**Zum Bebauungsplan-Wettbewerb
für Zürich und seine Vororte.**

Vom Internationalen Bebauungsplan-Wettbewerb für Gross-Zürich.

Aus dem Bericht des Preisgerichtes.

Abb. 7. Typische Hafen- und Kanalverbindungs-Vorschläge: A (Entwurf Nr. 18), B (Entwurf Nr. 7), C (Entwurf Nr. 27) und D (Entwurf Nr. 4). — Masstab 1 : 75000.

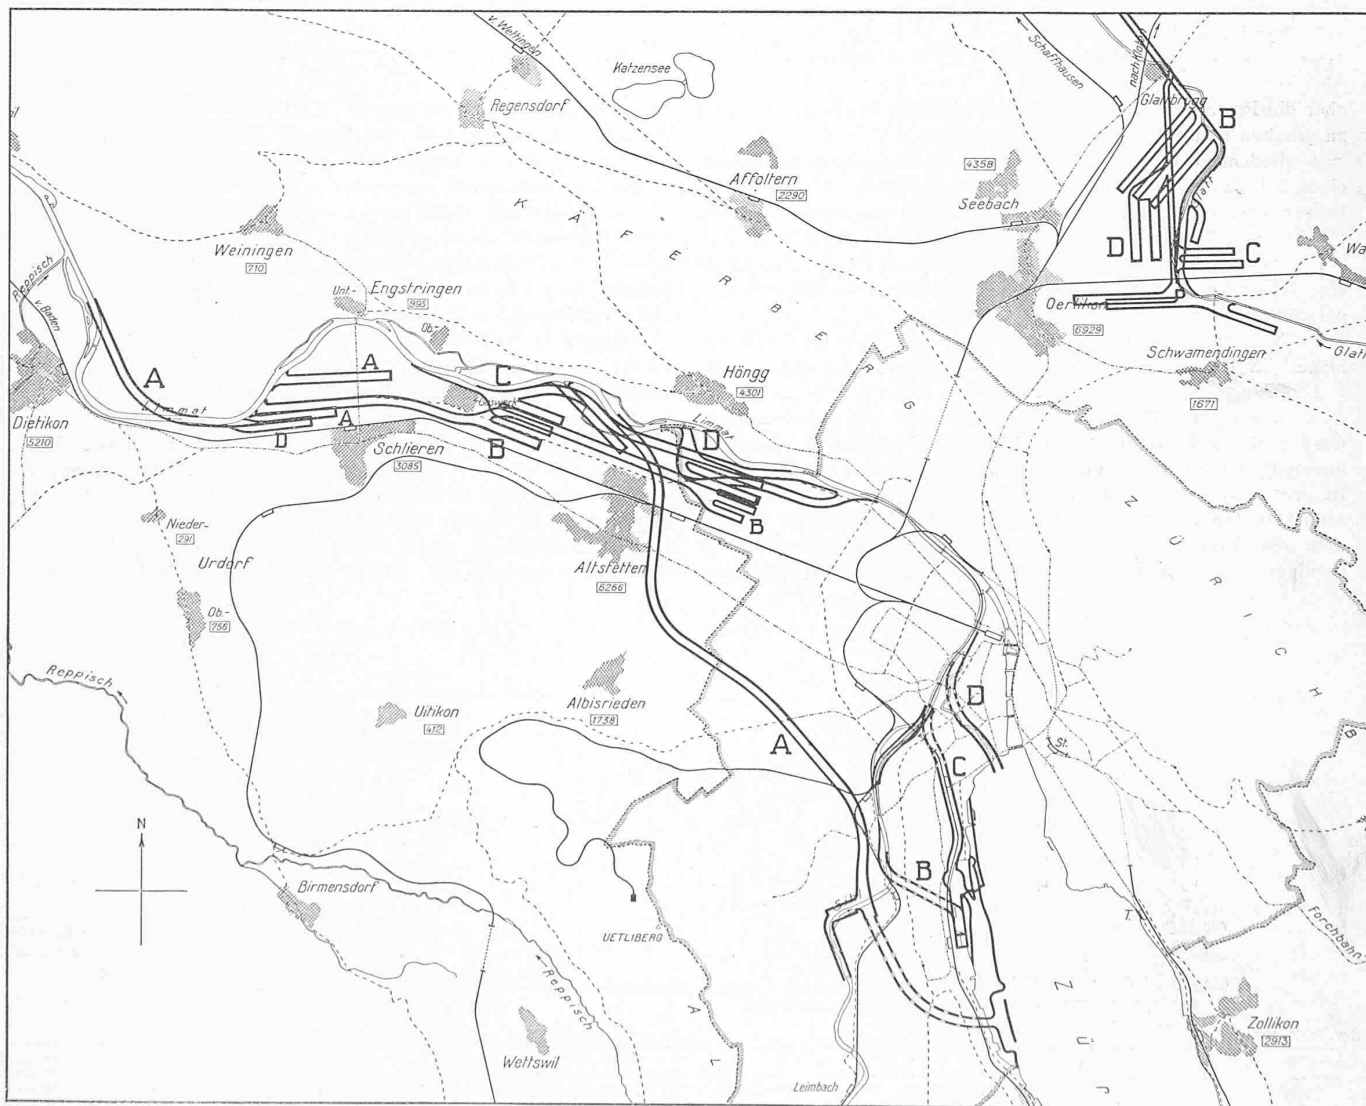
2. Kanalverbindung durch Limmat, Sihl und Schanzengraben: Entwürfe Nr. 2, 4, 15, 24, 25.

Diese Verbindung ist technisch möglich, aber nach Ansicht des Preisgerichtes nicht zu empfehlen, weil eine Schleuse im See ausserhalb der Uferpromenade angeordnet werden müsste, damit der Wasserspiegel des Verbindungskanales tief genug gesenkt werden könnte, um die gegenwärtige Höhenlage der Brücken beizubehalten. Gegen die Anordnung einer solchen Schleuse spricht die Rücksicht auf den Charakter des Quai und auf die Gestaltung des Stadtbildes. Die Rücksicht auf das Stadtbild lässt es wünschenswert erscheinen, den ganzen Schanzengraben, zum mindesten

Bedenken bestehen ferner gegen die Nebeneinanderführung eines Schiffahrtskanales und der Sihl: Entwürfe Nr. 2, 4, 7, 15, 25. Besser erscheinen die Lösungen, bei denen das Sihlhochwasser oberhalb der Kanalstrecke seitlich in den See abgeleitet wird.

3. Kanalverbindung durch Limmat, Sihl und im Tracé der bisherigen Linie der linksufrigen Zürichseebahn: Entwürfe Nr. 6, 8, 10, 27.

Diese Vorschläge sind im allgemeinen günstiger beurteilt worden als die Kanalführung durch den Schanzengraben. Die Ausmündung ist meistens mit einer Hafenanlage in der Nähe des Belvoirparkes vorgesehen. Hier müsste auch eine Schleuse angeordnet werden, um den Wasserspiegel des Kanals so tief zu senken, dass die Strassen in der Nähe des jetzigen Bahnhofes Enge in richtiger Höhenlage überführt werden können. Dadurch entstehen

aber erhebliche technische Schwierigkeiten; Schleusen und Kanal würden auf eine grössere Länge in die dort vorhandene Seekreide zu liegen kommen. Diese Bauten würden demnach ausserordentlich hohe Kosten verursachen. Auch bedingt diese Lösung eine erhebliche Vertiefung des Sihlbettes.

Gegen die Teilung des Sihlbettes in einen Flusslauf und einen durch Zwischenmauern davon getrennten Kanal (Nr. 7 und 27) bestehen die gleichen Bedenken wie bei der vorigen Lösung.

Das Preisgericht hält die Ableitung der Sihl in den Zürichsee für die zweckmässigste Lösung. Die Herstellung dieses Schiffahrtskanals ist zur Zeit keine dringende Aufgabe, da die Kanalisierung der Limmat und die Erstellung der Limmathäfen vorzugehen muss. Jedoch sollte der für den Schiffahrtskanal erforderliche Geländestreifen zunächst als Freifläche im Bebauungsplan sichergestellt werden.

Abb. 8. Limmat-Zürichsee-Kanal nach Typ A (vergl. Abb. 7), zum Entwurf Nr. 18. — Verfasser Ing. Alb. Bodmer und Arch. K. Hippenmeier, Zürich.

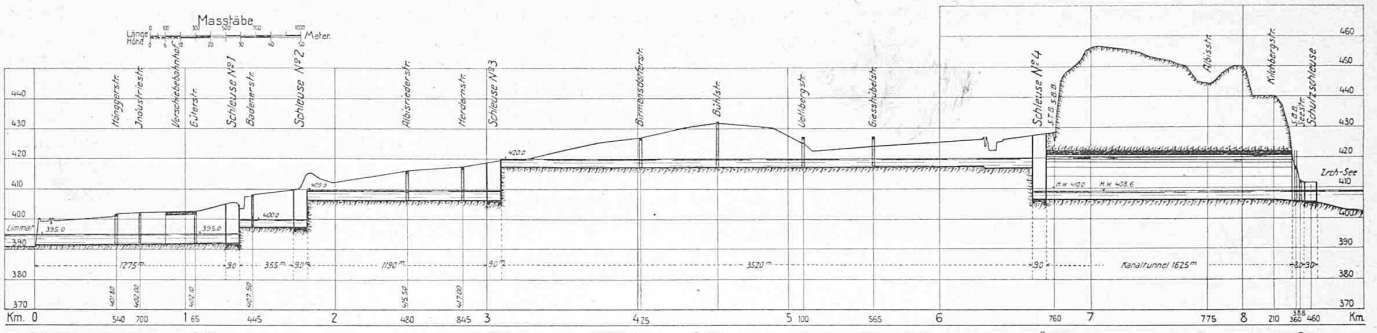
See mündenden *Schiffahrtskanal, der das innere Stadtgebiet Zürichs westlich umgeht*: Nr. 1, 3, 5, 16, 18, 19 und 29.

Wie bereits unter *a* erörtert, ist es zweckmässig, die Hafenanlage im Limmattal nicht zu nahe an die Stadt heranzurücken. Auch die Rücksicht auf die gegebenen Höhenverhältnisse lässt es empfehlenswert erscheinen, den Verbindungskanal vom Hafen nach dem Zürichsee westlich von Altstetten und nicht östlich vorbeizuführen.

Mit Rücksicht auf die umfangreichen Eisenbahnanlagen kann die Wasserspiegellhöhe des Kanals kaum höher als auf Kote 395 angenommen werden. Dies bedingt schon eine erhebliche Vertiefung der Limmattalsole unterhalb des Hafens. Zwischen Hafen und See befindet sich ein Geländerrücken, der mit einer verlorenen Steigung überwunden werden muss.

Eine Schwierigkeit ergibt sich ferner bei der Kreuzung des Schiffahrtskanals mit der Sihl, die bei einigen Entwürfen unter und bei andern überführt wird. Diese Schwierigkeit wird bei einigen Entwürfen, wie z. B. in Nr. 23, auf die zweckmässigste Weise dadurch überwunden, dass das Sihlhochwasser vor der Kreuzung seitlich in den See abgeleitet wird.
